DATUM 17 april 2023
BLAD 1 van 5
ONDERWERP Zienswijze bestemmingsplan

Op dit moment ligt het ontwerpbestemmingsplan Algemene herziening Borne, Hermte, Zenderen, herziening Bornsche Maten ter inzage. Tot en met 18 april kan een ieder een zienswijze indienen op voornoemd bestemmingsplan.

Bouwbedrijf Roosdom Tijhuis en Bouwontwikkeling De Bongerd VOF gaan een deel van de binnen het plangebied gelegen woningbouwkavels ontwikkelen en hebben vanuit die hoedanigheid het bestemmingsplan beoordeeld. Partijen concluderen dat het verkavelingsplan dat partijen op ambtelijk niveau met de gemeente hebben afgestemd, niet volledig past binnen de kaders van het ontwerp-bestemmingsplan dat nu ter inzage ligt.
Beide partijen kunnen zich daardoor niet verenigen met de volledige inhoud van dit bestemmingsplan, waardoor zij zich genoodzaakt voelen deze zienswijze in te dienen.

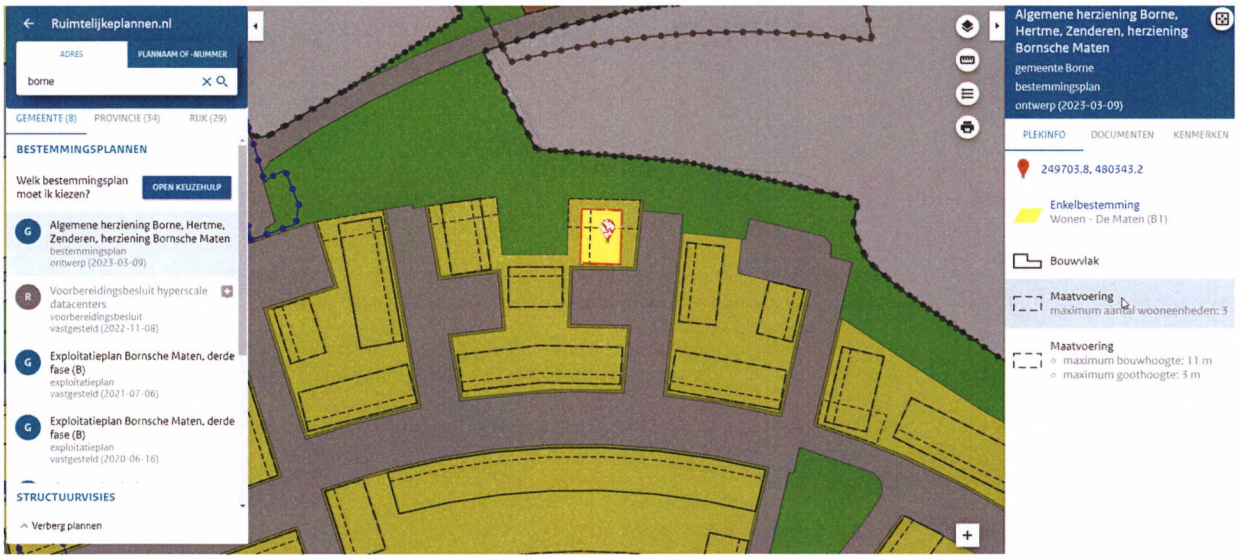
Bestemming tuin, komt niet overeen met afspraak op erfgrens bouwen van bergingen / aanbouwen.

Bouwvlak moet op of dicht op voorerfgrens liggen, max 1 meter voortuin. Nu te veel ruimte / bestemming wonen voor bouwvlak.

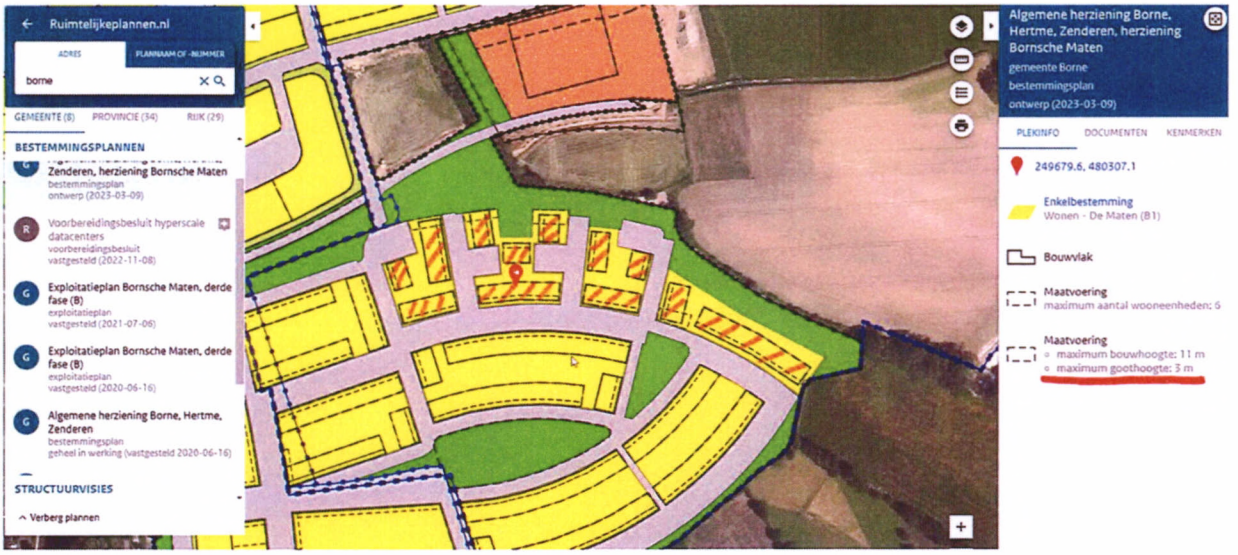
Het aantal en het type woningen dat het ontwerp-bestemmingsplan mogelijk maakt, komt op meerdere plekken niet overeen met het met de gemeente afgestemde verkavelingsplan of bevat niet de gewenste flexibiliteit. Zo is het aantal woningen in het op onderstaande afbeelding aangeduide blok gemaximaliseerd op 3 woningen, terwijl in het verkavelingsplan 4 (aaneen gebouwde) woningen zijn opgenomen. Wij zijn voornemens om hier woningen in het goedkope prijssegment te realiseren. Deze woningen hebben een smallere beukmaat, waardoor hier 4 woningen gerealiseerd kunnen worden. Dit is gelijk aan het blok aan de overzijde, waar in het ontwerp-bestemmingsplan wel 4 woningen worden toegestaan.
Wij verzoeken u dan ook het maximum aantal wooneenheden van onderstaande in licht geel gearceerde bouwstrook op 4 te stellen.

Tevens is in het ontwerpbestemmingsplan een locatie specifiek bestemd voor BenedenBovenwoningen (BEBO's) (zie onderstaande afbeelding). Omwille van de gewenste flexibiliteit zouden wij graag zien dat hier ook grondgebonden rijwoningen planologisch mogelijk zijn.

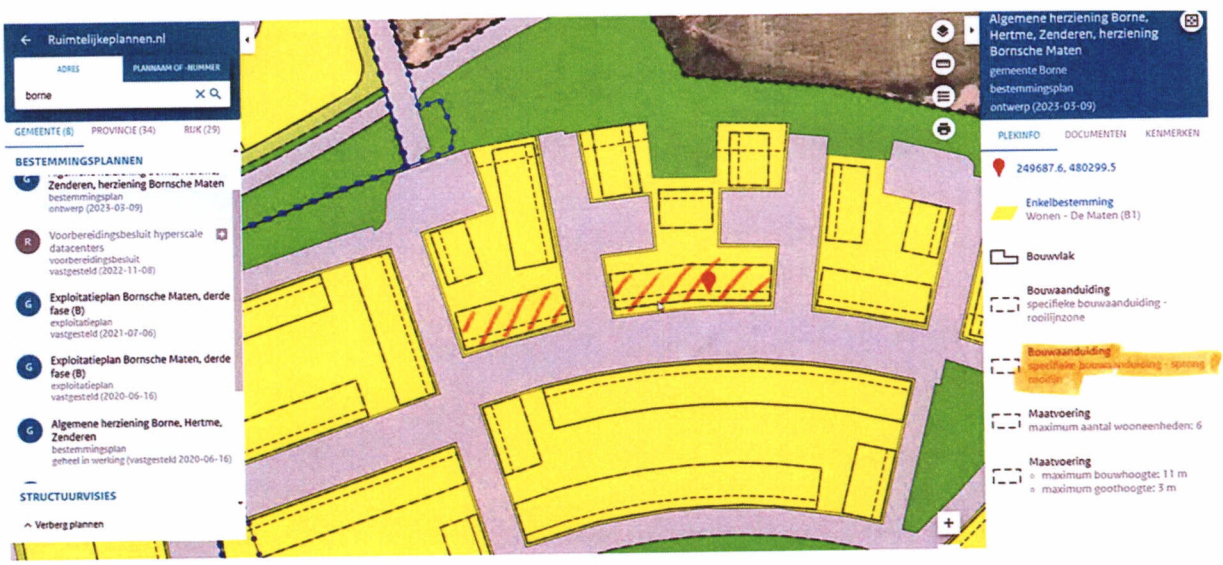
Daarnaast staat in het ontwerp-bestemmingsplan op een aantal locaties een maximale goothoogte van 3 meter opgenomen voor woningen (zie onderstaande afbeelding). Volgens ons is dit een omissie en dient dit te worden gewijzigd in "minimale goothoogte: 3m".

De Maten
Accenten hoekwoningen

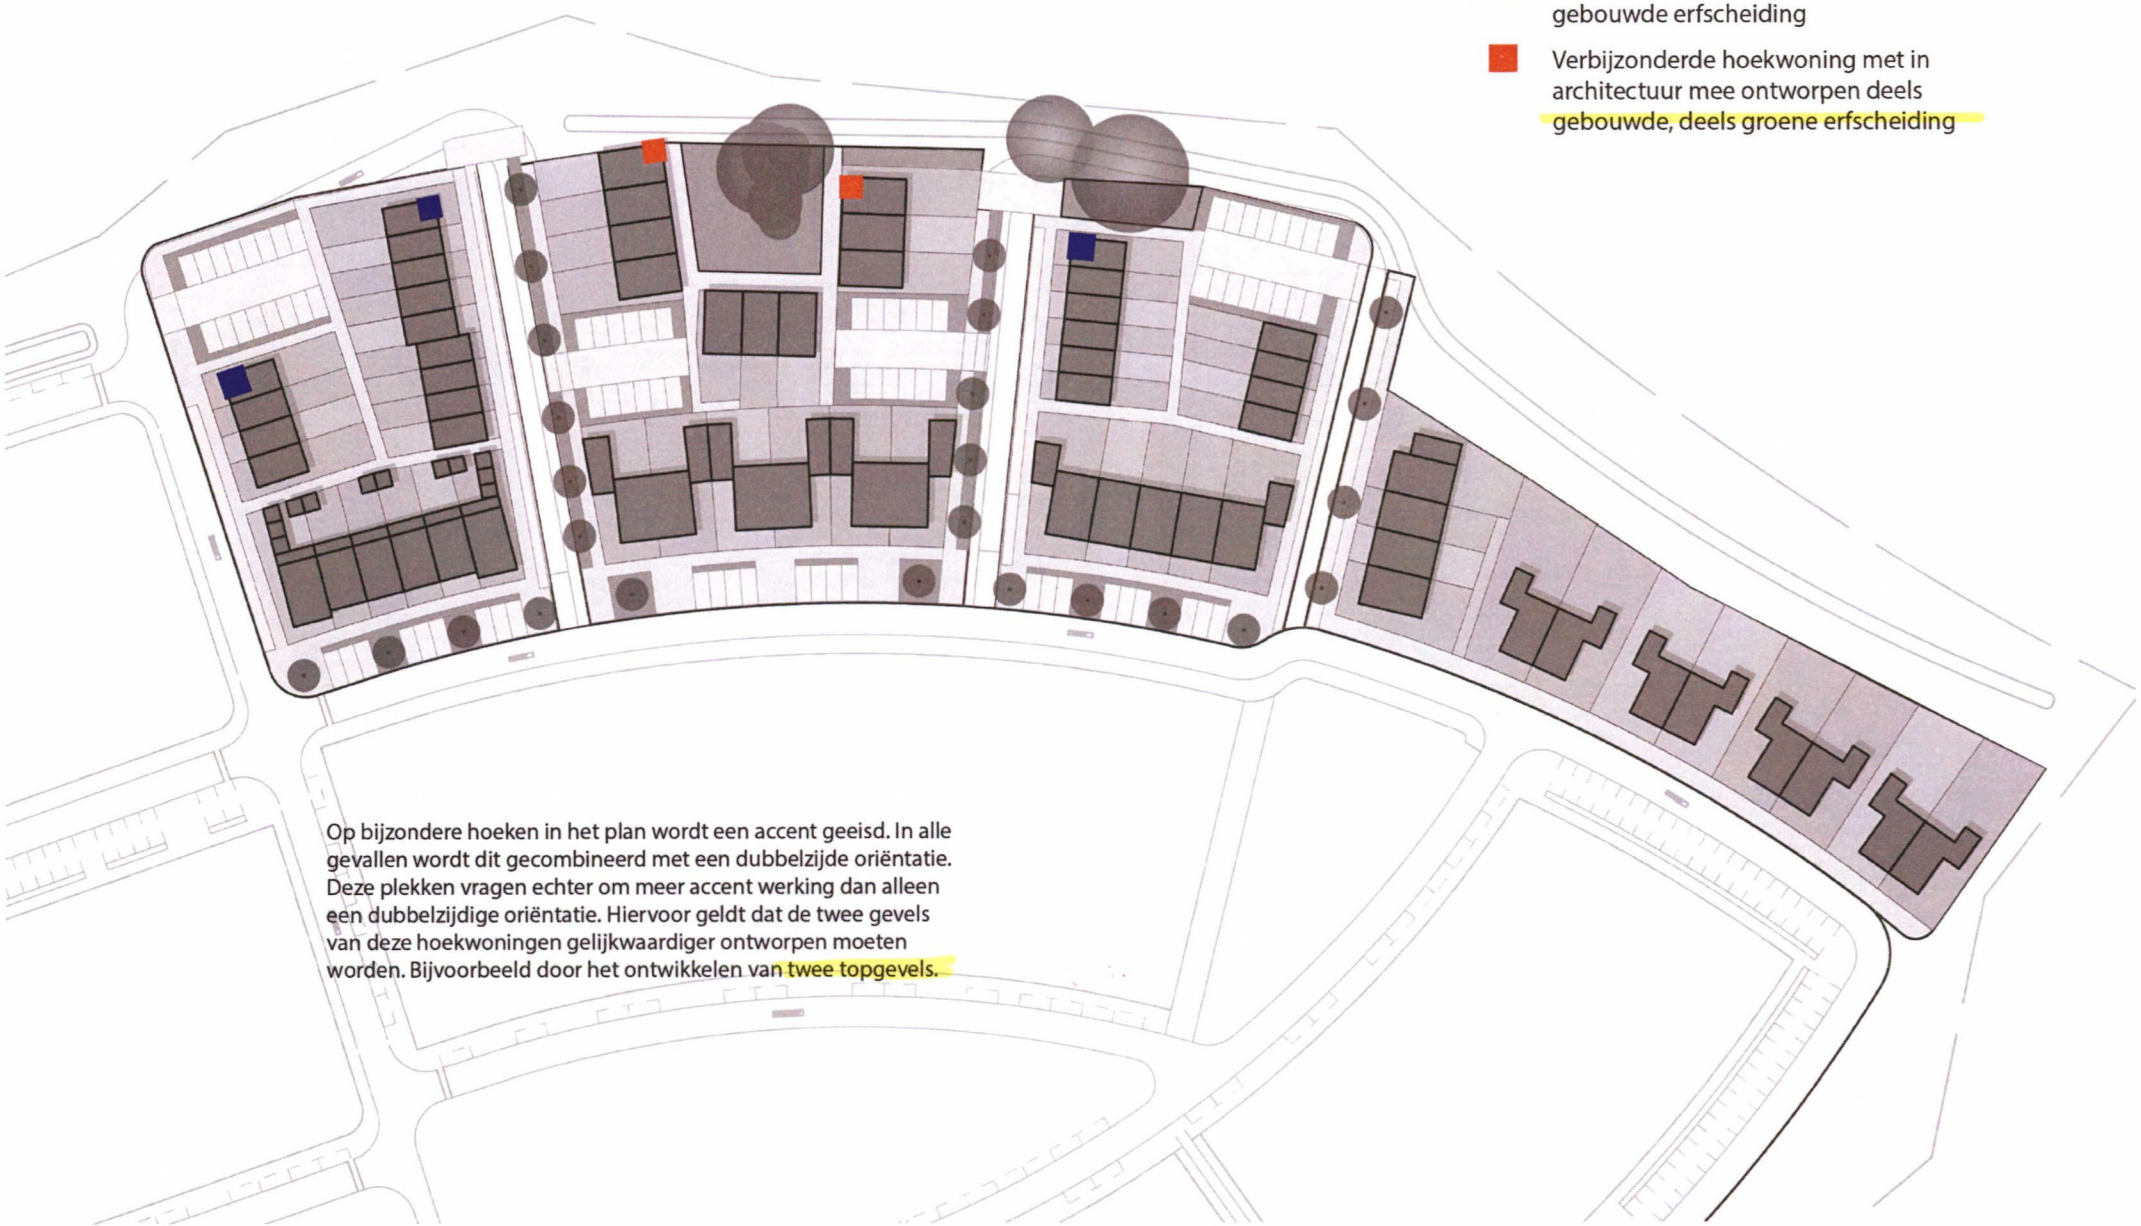
Betaalbaarheid!

De Maten
Erfafscheidingen

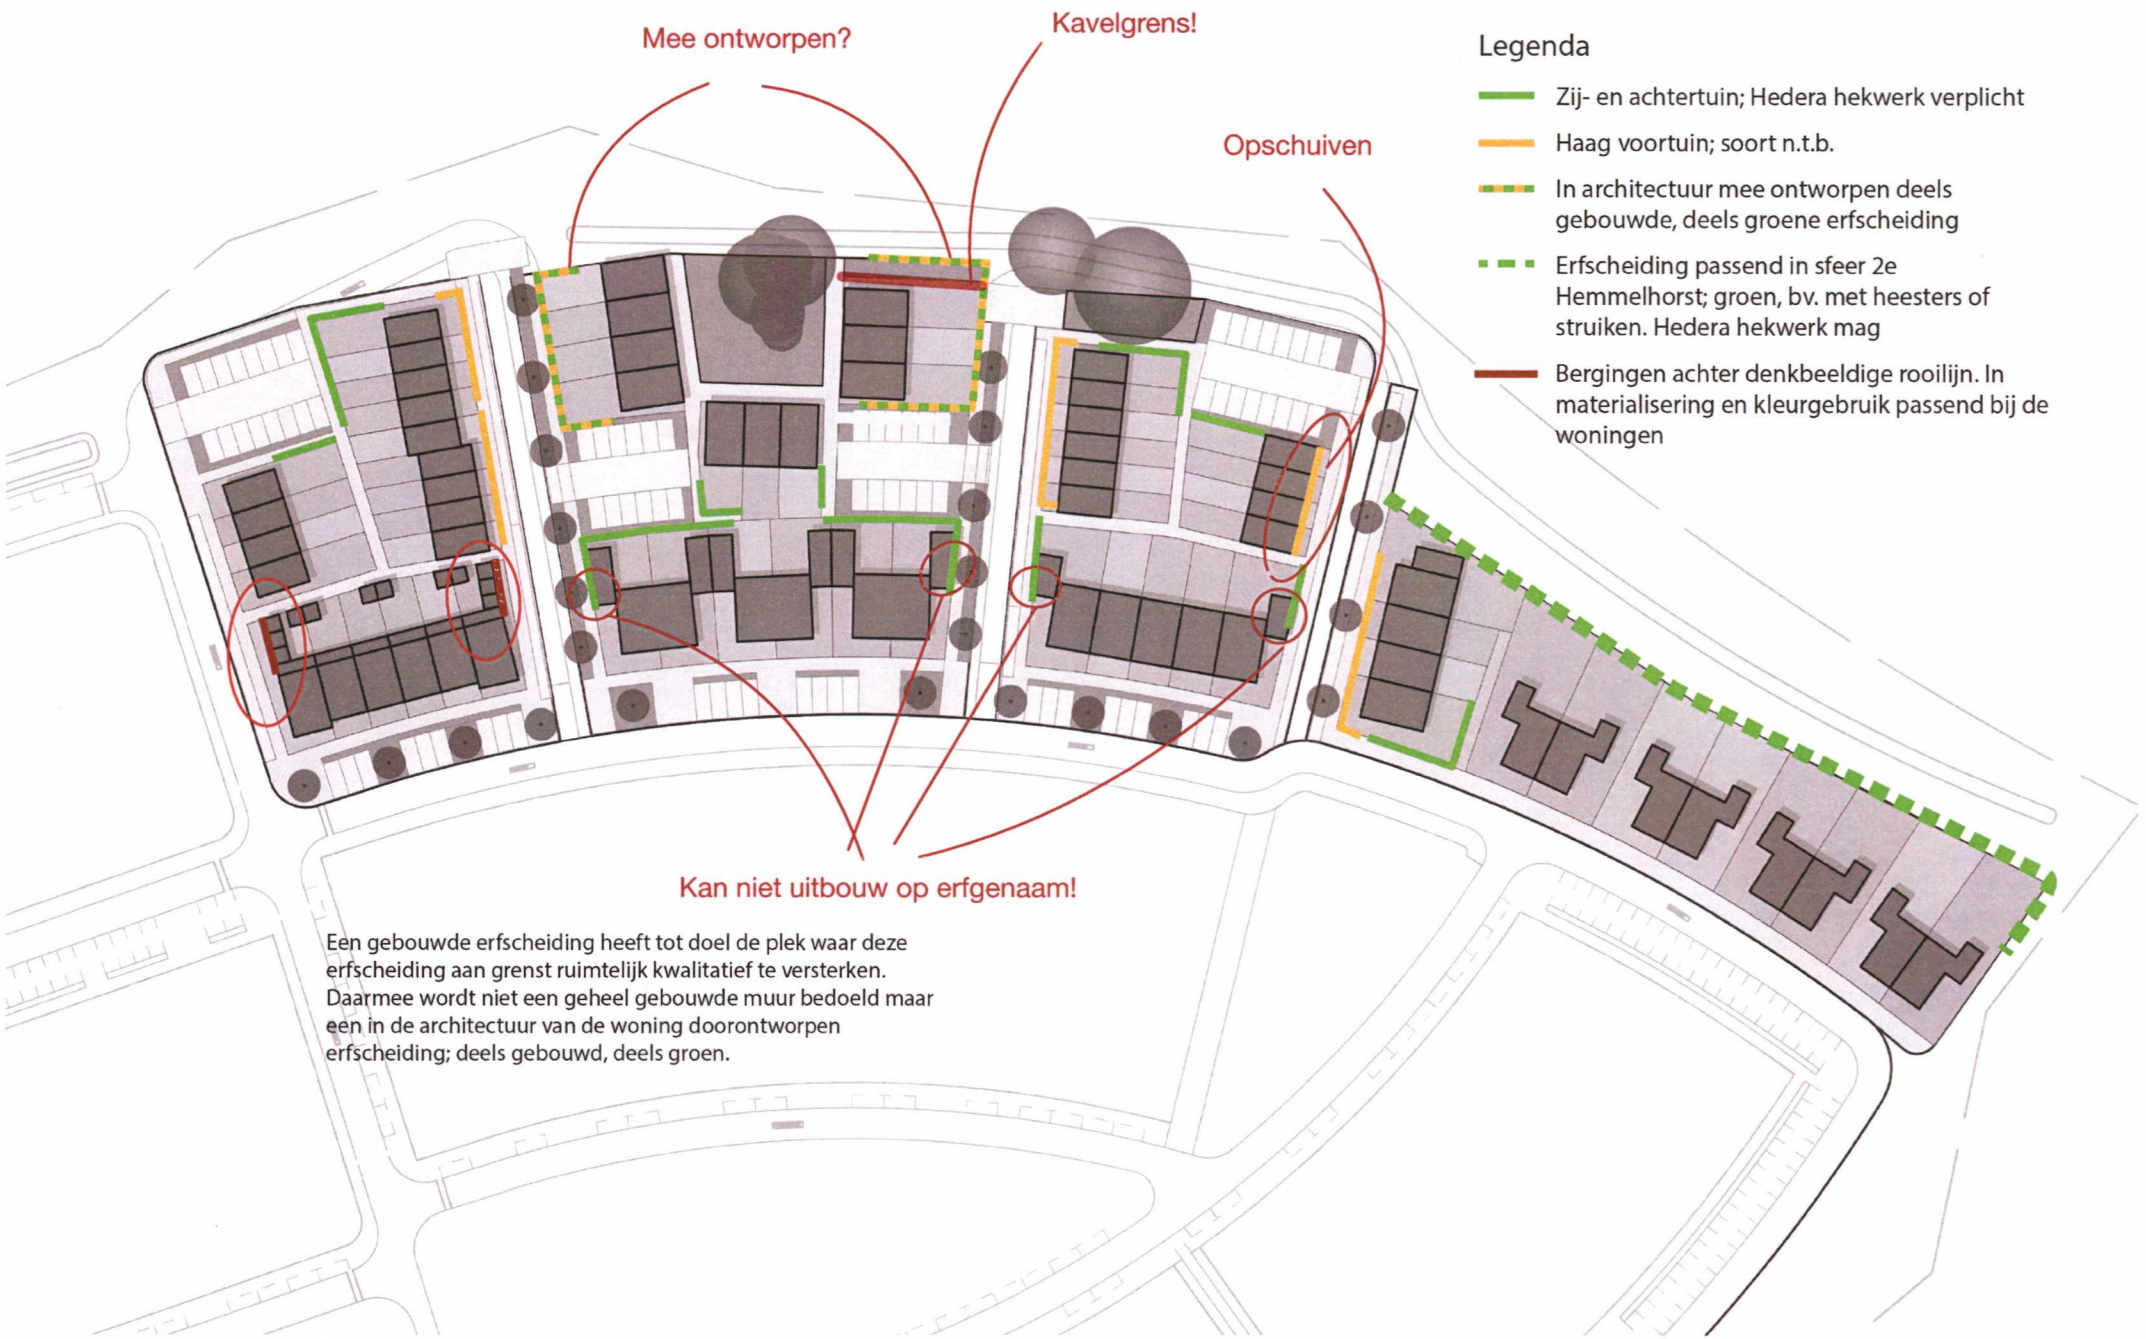
- Verschillende kapvormen laten vervallen;
- Twee topgevels in het goedkope rijtje in "hofje" laten vervallen;
- Individualiteit per woning zoeken in simpele toepassingen zoals kleurverschil, raamindeling en metselwerk accenten;
- Streefbeelden aanpassen. In overeenstemming brengen met beoogde producten (betaalbaar);
- Mee ontworpen erfafscheidingen versimpelen en vervangen door hekwerk + hedera.

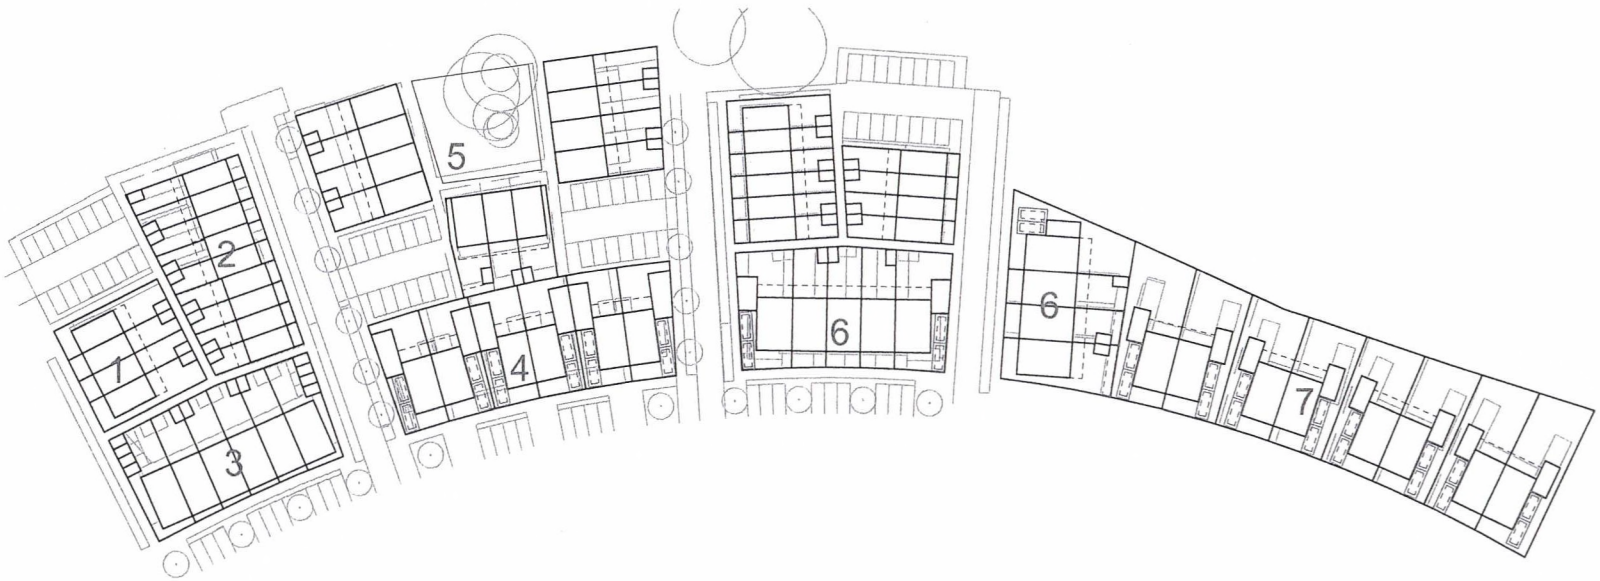
Niet besproken maar plat is dus niet mogelijk?

Betaalbaarheid!

Betaalbaarheid!

In bestemmingsplan staat maximaal. Dit moet minimaal zijn!
